*Oggetto:* [ID\_VIP 5408] S. AGATA DI PUGLIA (FG), CANDELA (FG): **Impianto eolico denominato “Serra Palino”, costituito da 8 aerogeneratori da 6 MW ciascuno per una potenza complessiva di 48 MW, con opere di connessione nei comuni di S. Agata di Puglia (FG), Candela (FG), Ascoli Satriano (FG) e Deliceto (FG).**

Proponente: RWE Renewables Italia S.r.l.

Parere tecnico istruttorio della Direzione generale Archeologia, belle arti e paesaggio.

Le strade a valenza paesaggistica prossime all'impianto e ricomprese nell'AVI (indicate con le frecce).

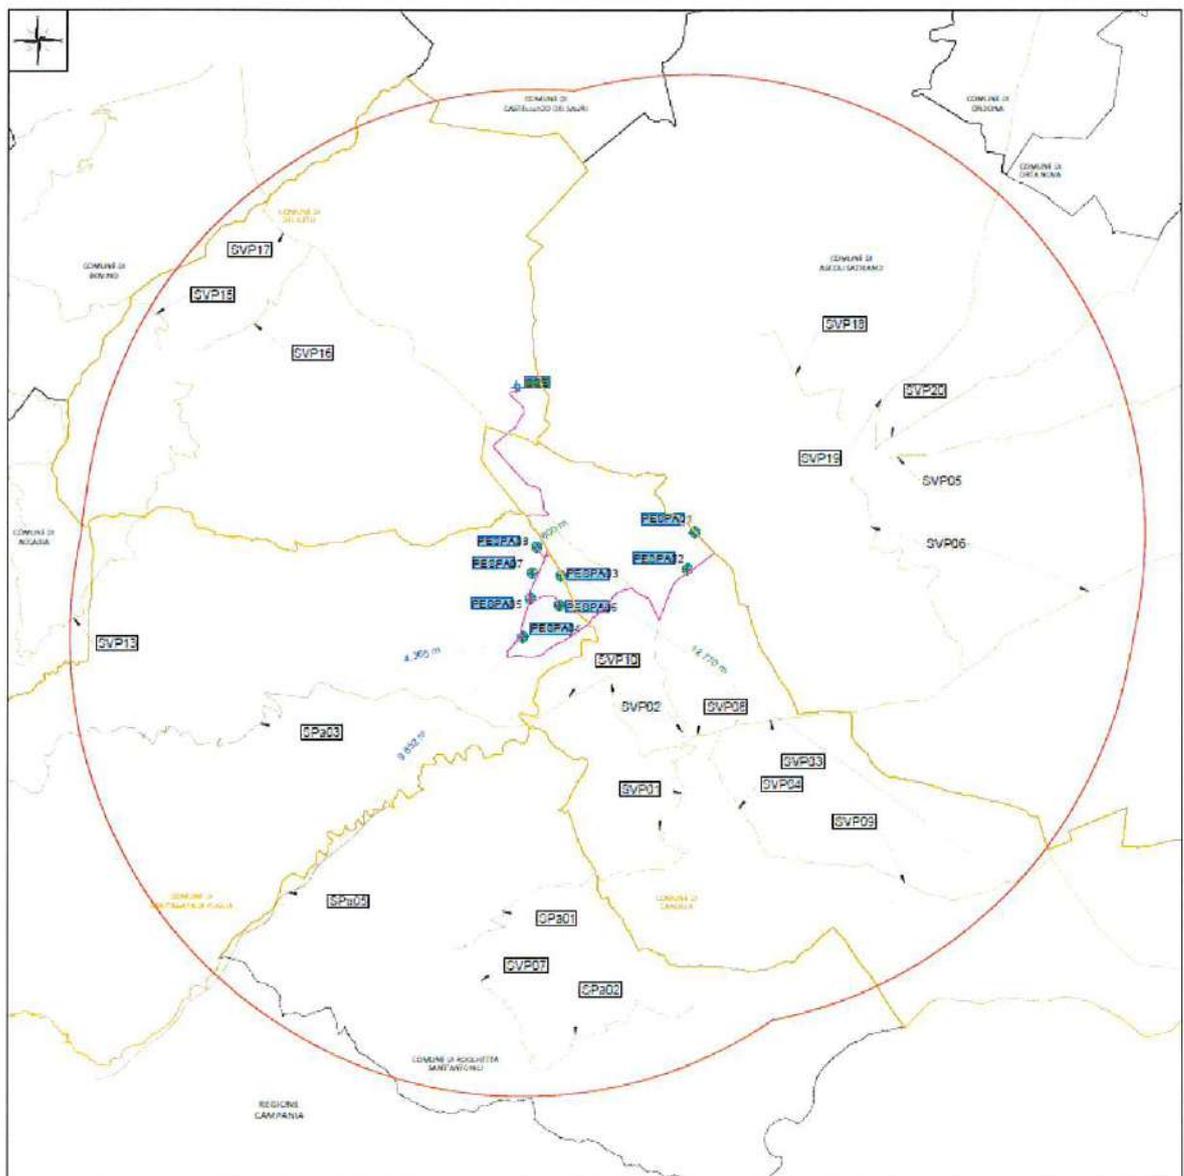
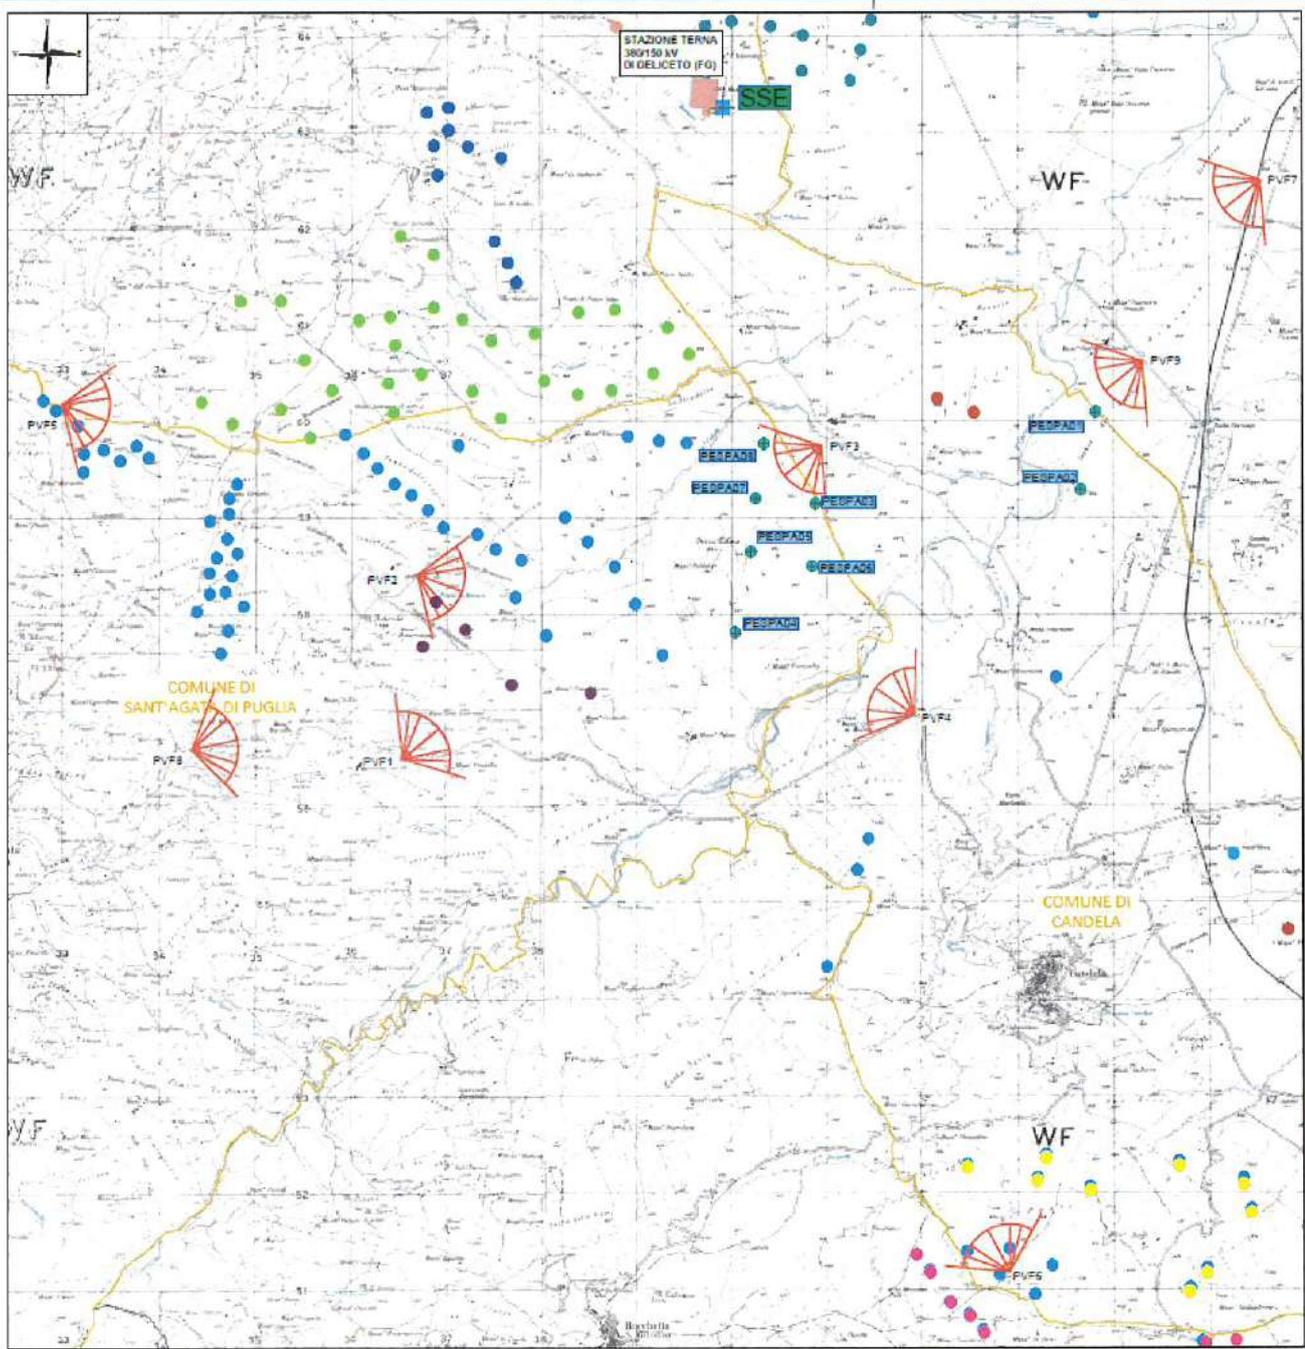
Impianti eolici prossimi all'iniziativa oggetto di valutazione (i cui aerogeneratori sono indicati in ciano). Si segnala che nella rappresentazione manca l'impianto proposto dalla Wind Energy Sant'Agata, indicato nella successiva immagine.

Figura 1 -Aerogeneratori WindEnergySantagataSrl (in rosso), Aerogeneratori RWERenwablesItaliaSrl (in blu)

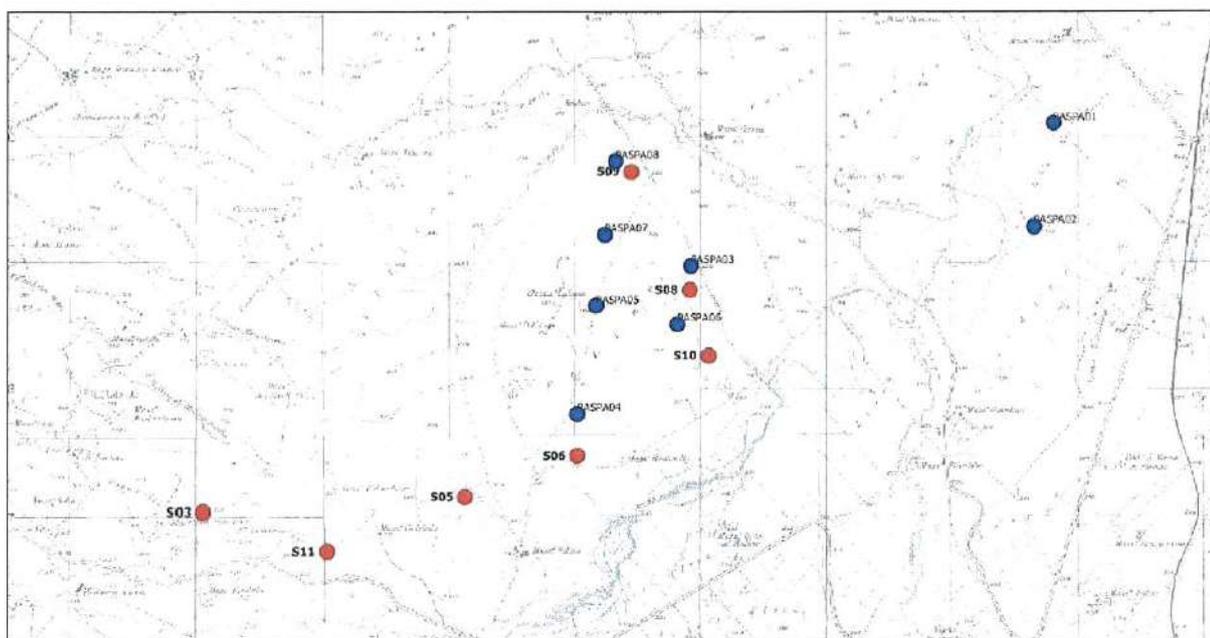
Si segnala che nello stesso ambito di riferimento l’impianto eolico di progetto andrebbe ad interferire con un altro impianto denominato “Wind Energy Santagata” da ubicarsi nelle aree del Comune di Sant’Agata di Puglia, costituito inizialmente da 11 aerogeneratori con potenza

complessiva di 39,6 MW e successivamente nell'avanzamento della medesima procedura autorizzativa rimodulato, a 7 aerogeneratori per una potenza complessiva di 25,2 MW per il quale con nota datata 06/02/2019 acquisita dal Ministero dell'ambiente e della Tutela del Territorio e del Mare con prot. n. 3283-DVA del 11.02.2019 è stata avviata la procedura di Valutazione di Impatto Ambientale. L'interferenza, nello specifico, come si evince dall'osservazione prodotta dalla società Wind Energy Santagata Srl del 22/09/2020 riguarderebbe 4 aerogeneratori di progetto (PESPA04, PESPA06, PESPA08, PESPA03) che andrebbero a sovrapporsi ai aerogeneratori del parco eolico "Wind Energy Santagata" (S06, S08, S09, S010) posizionandosi ad distanza inferiore ai limiti previsti dalla normativa tecnica di settore generando, dal punto di vista paesaggistico, importante e non trascurabile effetto selva.
